Dodatek č. 3 ke Smlouvě o dílo

1. Shora uvedené smluvní strany se dohodly na uzavření dodatku č. 3 (dále jen „dodatek“) ke Smlouvě o dílo ze dne 27. 11. 2017, která byla uzavřena se zhotovitelem jako vybraným dodavatelem veřejné zakázky nazvané: „Modernizace cvičné stáže pro skot, GYM, SOŠ. SOU a VOŠ Hořice - stavební práce vč. zeleně“. Veřejná zakázka byla oznámena ve Věstníku veřejných zakázek pod evidenčním číslem Z2017-017800 (dále jen „veřejná zakázka“).

ZMĚNOVÝ LIST	<i>číslo ZL: 06</i>
Název projektu:	Modernizace cvičné stáje pro skot, GYM, SOŠ, SOU a VOŠ Hořice – stavební práce vč.zeleně CZ.06.2.67/0.0/0.0/16_050/0002548
Zhotovitel:	VALC, s.r.o.
Objednatel:	Královéhradecký kraj
Změnový list vystavil:	
Datum:	18.6.2018
Předmět změny: SO01	
Popis a zdůvodnění změny: Úpravy řešení objektu So 01a,b , viz zdůvodnění níže.	
<u>6.1. matrace</u>	
Dle požadavku státní veterinární správy viz příloha, bude do porodny instalována podložka	
<u>6.2. obetonování patek</u>	
Dle požadavku investora bylo navrženo obetonování exteriérové části patek sloupů ocelové nosné konstrukce, řešení zajišťuje snadnější údržbu zvýšení bezpečnosti a prodloužení životnosti.	
<u>6.3. oplechování dolní hran

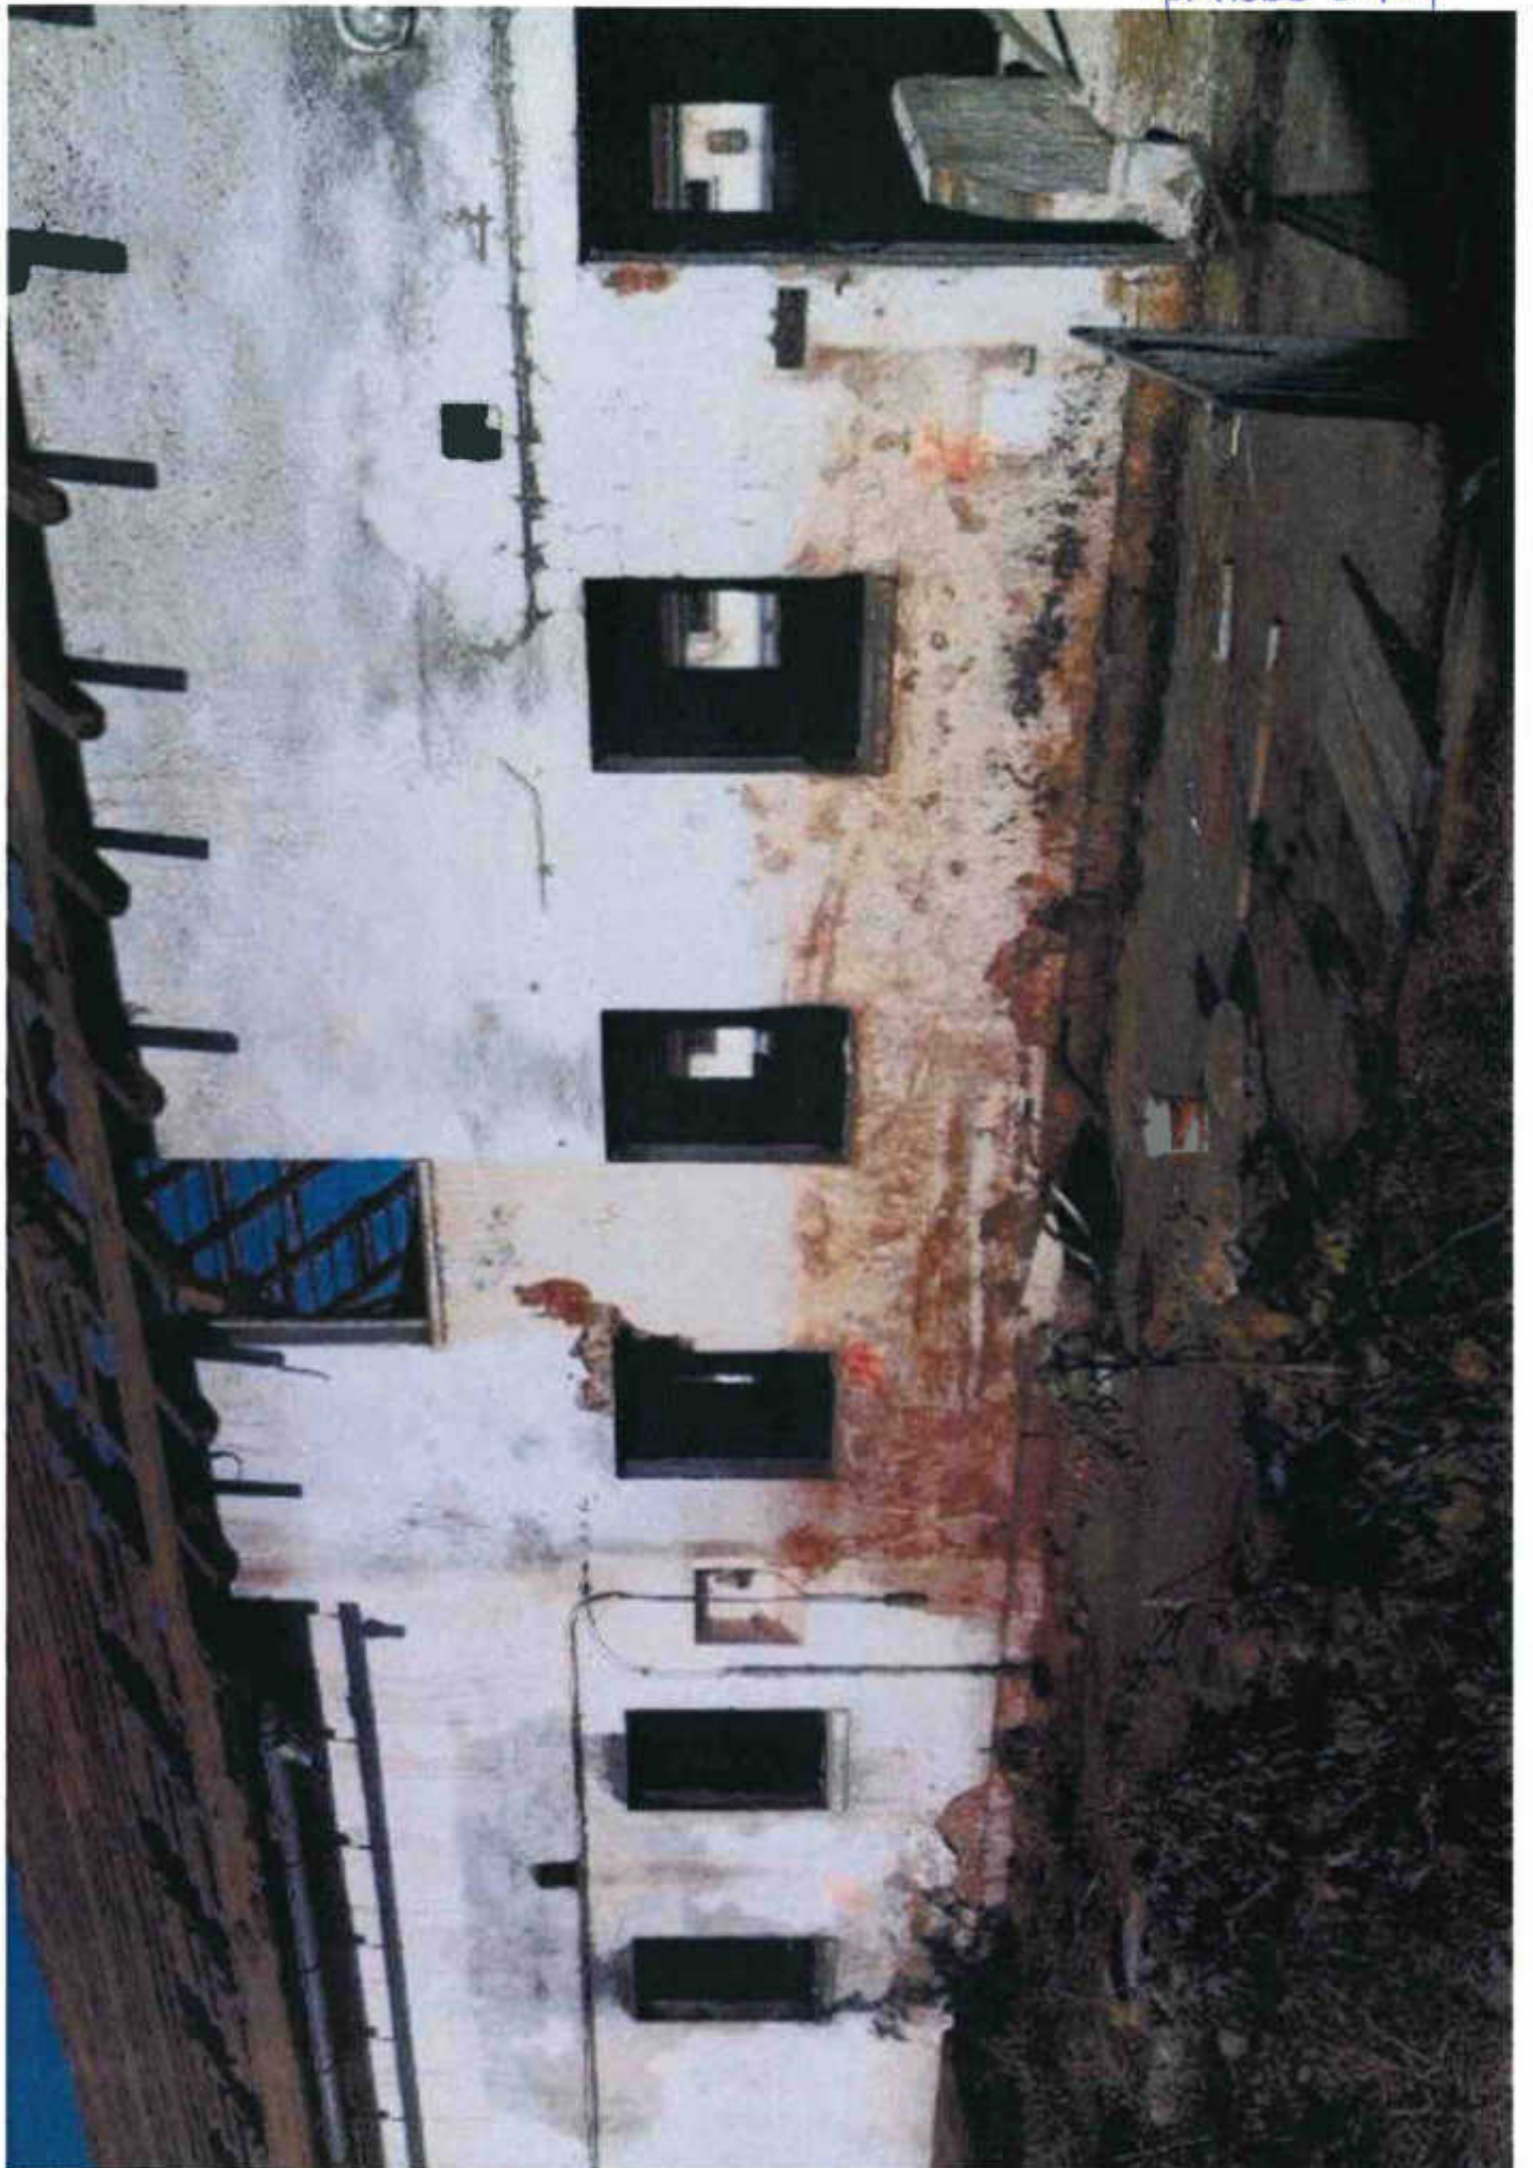
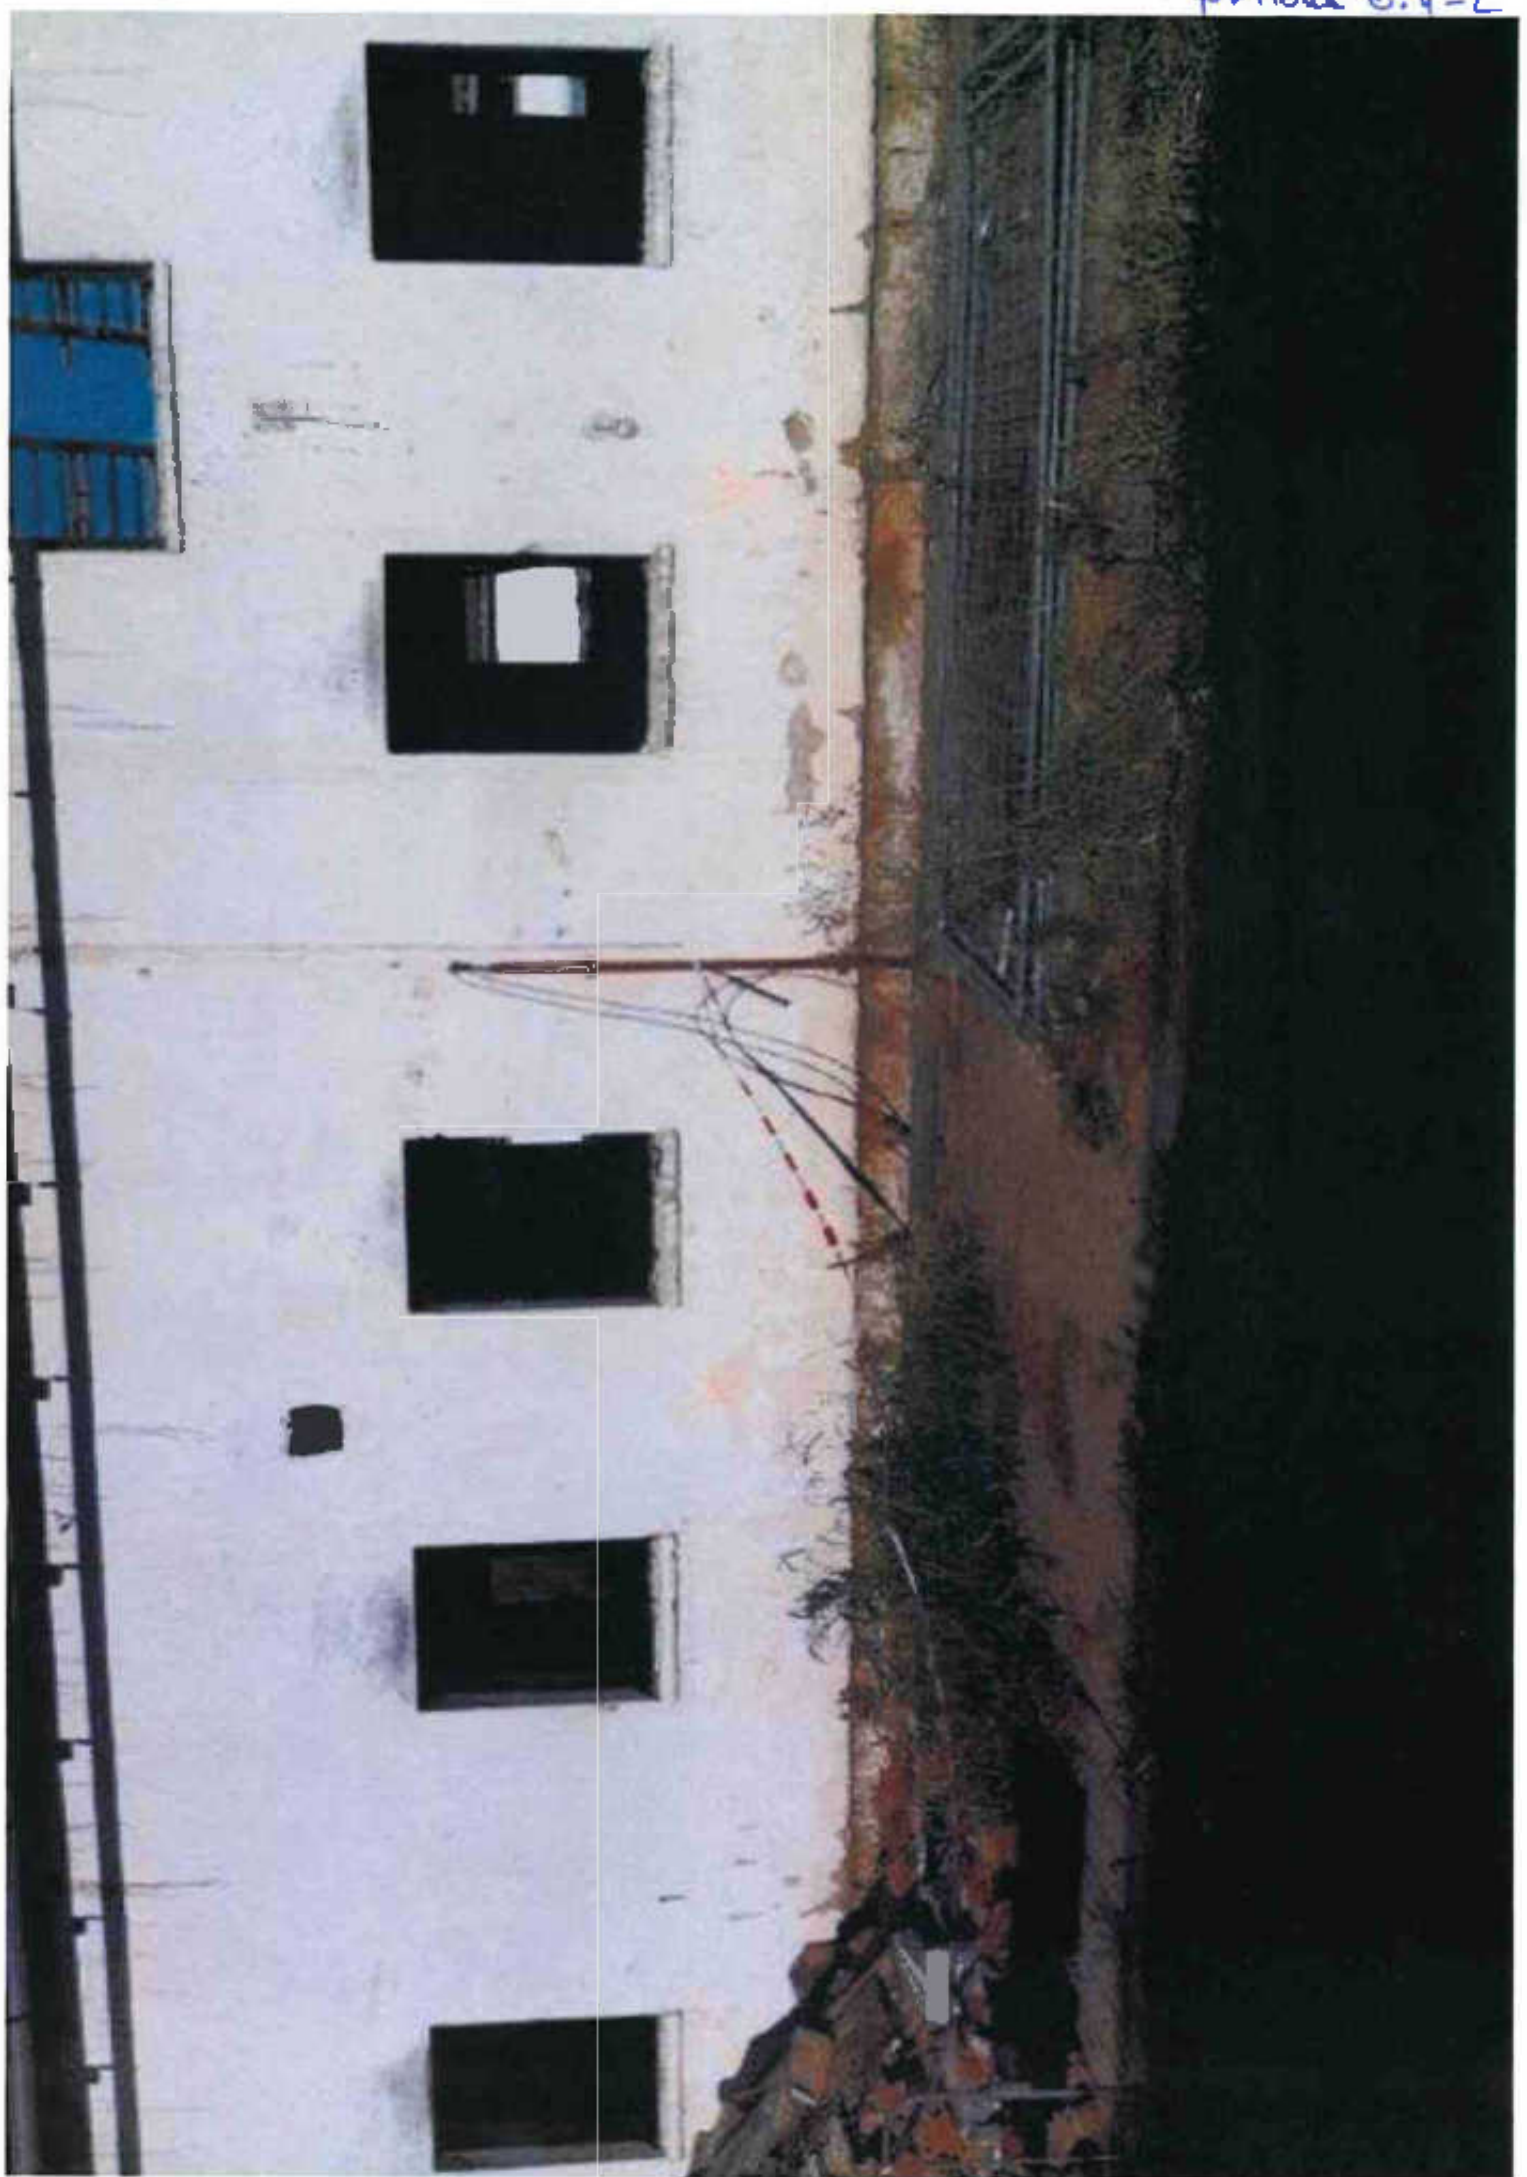
Projektové řešení viz. výkres R.03.2 ze dne 3.8.2018	
<u>8.3. SO02a tesařské konstrukce – kontralatě. latě</u>	
Jedná se o práce, které nebyly obsaženy ve výkazu výměr a dále o práce vyvolané skutečnými rozměry objektu. Chyba projektu.	
<u>8.4. Vybourání základů zidek</u>	
Jedná se o vybourání základů zidek podél krmného stolu stávajícího kravlna, tyto práce nebylo možné předpokládat v projektu. Viz foto.	
<u>8.5. Bourání a výstavba nového J štítu</u>	
Při zahájení demoličních prací na stropní konstrukci v blízkosti jižního štítu objektu SO02 a bylo odhaleno, že demolovaná stropní konstrukce zasahuje pod štítové zdivo. Při demolici stropu tedy panuje velké riziko statického porušení štítové zdi, již historicky mírně poškozené. vedoucí až k jejímu pádu a ohrožení zdraví pracovníků. Po zhodnocení bylo statické zajištění stávajícího štítu vyhodnoceno jako obtížné, časově náročné a vzhledem k vynaloženým prostředkům s nejistým

VÝPIS ZÁMEČNICKÝCH PRVKŮ SO 06

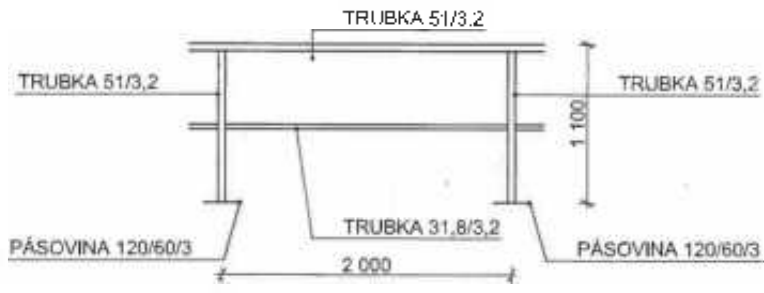
17.1. – zábradlí Z1			
Chyba projektu. Úprava výšky a v počtu příčlů v zábradlí senážních žlabu. Nátěr změněn na žárový zinek, místo po 10m dilatováno po 6m. Dle projektové úpravy R.01.25 ze dne 23.7.2018. Tato úprava nemá vliv na cenu.			
Přílohy změnového listu:		- příloha č.1 – 17.1. PD R.01.25 trubkové zábradlí SO06	
Cena méněprací bez DPH:		Cena víceprací bez DPH:
